**KĖDAINIŲ RAJONO SAVIVALDYBĖS ADMINISTRACIJOS
DARBŲ VIEŠŲJŲ PIRKIMŲ KOMISIJA**

2025-09-18 Nr. VPS- 1033

DĖL ATSAKYMŲ Į PAKLAUSIMUS (MAŽOS VERTĖS PIRKIMAS „LIETUVOS PARTIZANŲ KAPO (U.K. KVR 33921) PAVELDO TVARKYBOS DARBAI“ PIRKIMO NR. 4472596)

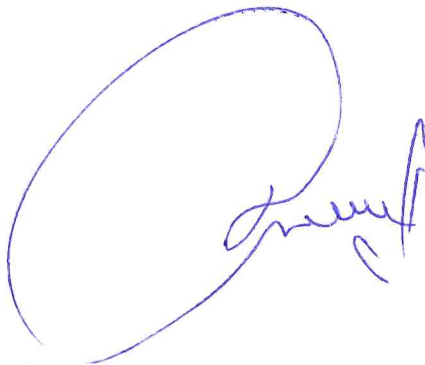
2 Klausimas: „Taip pat projekte nurodyta kad galimas arba kryžių remontas ar arba keitimas į balta marmurą (kas greičiausiai ir bus reikalinga po ardymo darbu), bet deja baltas marmuras nėra tinkamas Lietuvos klimatui, puikus pavyzdys Šiaulių Ginkūnų kapinių tremtinių sektorius, kuriame kaip pagrindine medžiaga buvo pasirinktas baltas marmuras, ant visu kryžių jau po pirmu žiemos ciklu atsiranda trukių, dėl Lietuviškos žiemos ir minusiniu temperatūros.

Siūlome vietoje balto marmuro naudoti suomiška pilka matini/poliruota granitą. Nuotrauka pridedam kaip pavyzdį“.

Atsakymas: Projektuotojo pasirinktas sprendinys - kryžių remontas. Prašome įsivertinti kryžių remonto darbus.
